Mission régionale d'autorité environnementale
ÎLE-DE-FRANCE

**Avis délégué
sur le projet de renouvellement urbain des Hauts de
Marcouville
à Pontoise et Osny (95)**

n° 007084/A P du
12/12/2025

Illustration 7: Localisation des bâtiments à démolir (EI, figure 17)

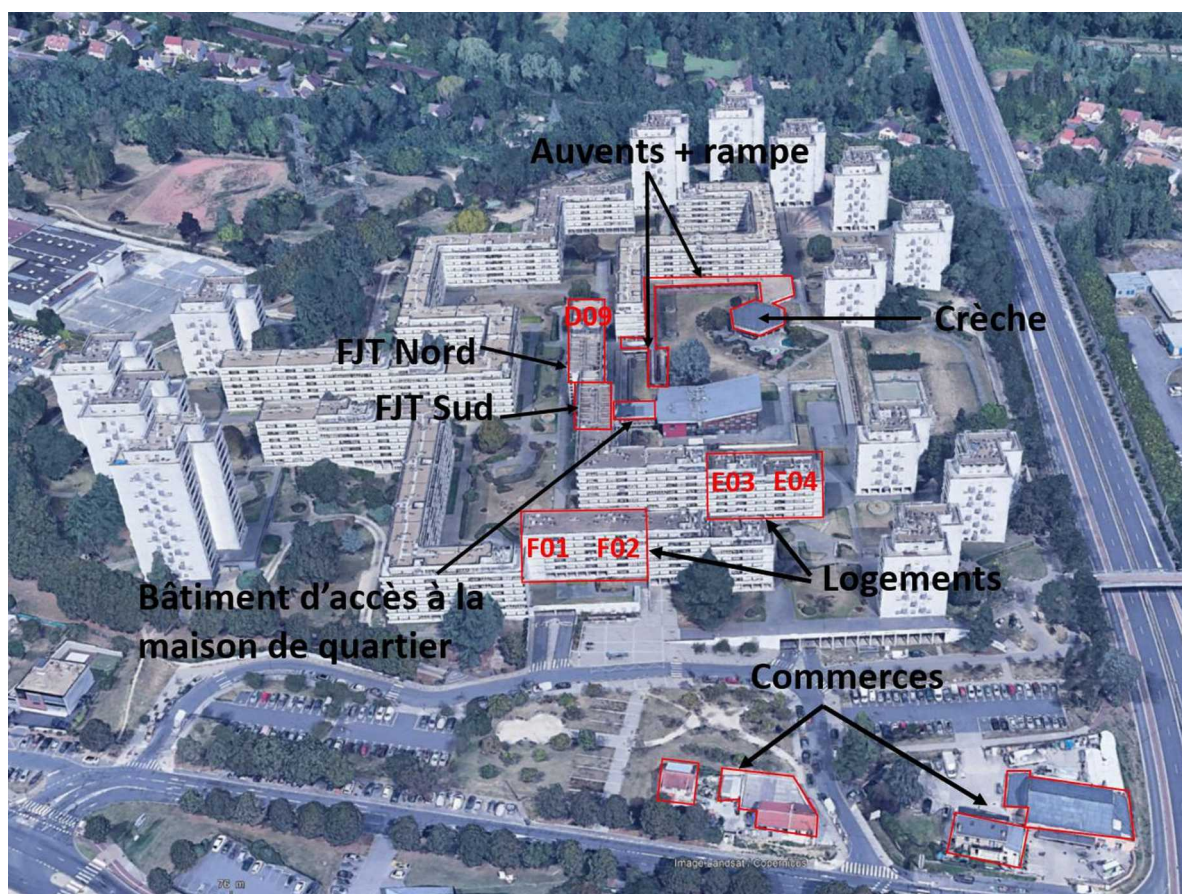
Le programme de démolition avait fait l'objet d'une remarque de l'Autorité environnementale : « le maître d'ouvrage aurait pu envisager des solutions alternatives en cherchant d'autres moyens que la démolition pour désenclaver le quartier ».

A cet égard, l'étude d'impact initiale justifiait la démolition des bâtiments F01, F02, E03, E04, D09, et du FJT Nord, par la nécessité de désenclaver le quartier et de créer de nouveaux espaces publics, ainsi que par la complexité et les coûts élevés de leur réhabilitation.

Globalement, l'argumentaire actualisé est pertinent, mais doit être validé par une étude comparative de

(1) L'Autorité environnementale recommande

- d'étayer le choix du programme de démolitions retenu, par rapport aux deux variantes déjà étudiées, en comparant les coûts financiers, les émissions de gaz à effet de serre, et les impacts acoustiques indirects engendrés par chacune des solutions étudiées ;
- d'étudier de nouvelles solutions alternatives consistant à relocaliser (dans les zones plus calmes du quartier, ou hors du quartier), la crèche et une partie des nouvelles constructions de logements.
